專案名稱: 沙崙社宅\_大梁 測試日期: 2024/10/22 16:05:06

# 梁檢核統計表

檢核內容依據
- 設計規範
- 相關工程經驗
- 經濟性
進行配筋結果查核

#### 2.0% < 鋼筋比 < 2.5%

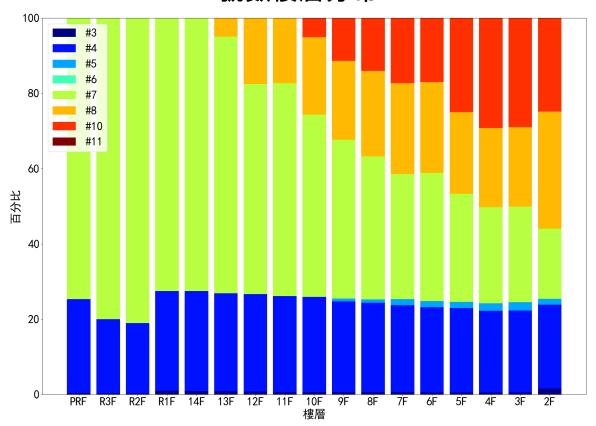
- 2F有2根梁落於此範圍

#### 0.0% < 鋼筋比 < 0.5%

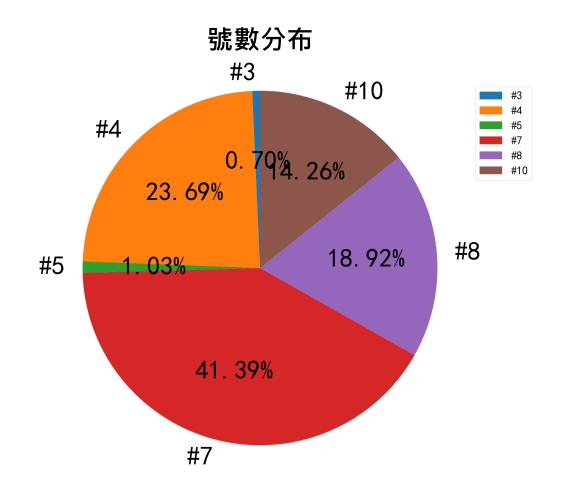
- PRF有7根梁落於此範圍
- R3F有6根梁落於此範圍
- R2F有6根梁落於此範圍
- R1F有47根梁落於此範圍
- 14F有47根梁落於此範圍
- 13F有47根梁落於此範圍
- 12F有47根梁落於此範圍
- 11F有46根梁落於此範圍
- 10F有41根梁落於此範圍
- 9F有31根梁落於此範圍
- 8F有25根梁落於此範圍
- 7F有13根梁落於此範圍
- 6F有9根梁落於此範圍
- 5F有4根梁落於此範圍
- 4F有3根梁落於此範圍
- 3F有3根梁落於此範圍
- 2F有14根梁落於此範圍
